Réf. CRMS : AA/EB/MSJ20101_643_Pont_Jubile_accès_avispreal

Objet : MOLENBEEK-SAINT-JEAN / BRUXELLES. Boulevard du Jubilé / Boulevard Emile Bockstael / Avenue Jean Dubrucq – Pont du Jubilé et pont Claisse.
Demande d'avis de principe portant sur les accès définitifs au parc de Tour & Taxis depuis le pont du Jubilé et le pont Claisse.

Avis de principe de la CRMS

Fig. 3. Maquette du modèle d'escalier projeté.
Illustration issue du dossier de demande.

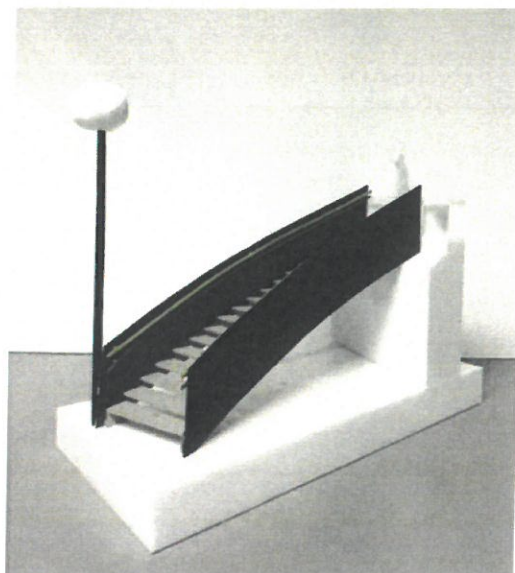
- Le modèle d'escalier proposé est jugé visuellement trop présent et mal intégré tant à l'architecture du pont qu'à son environnement paysager. Il y aurait donc lieu de poursuivre la réflexion en dialogue avec le bureau paysager en charge des accès du côté du square du Laekenveld.
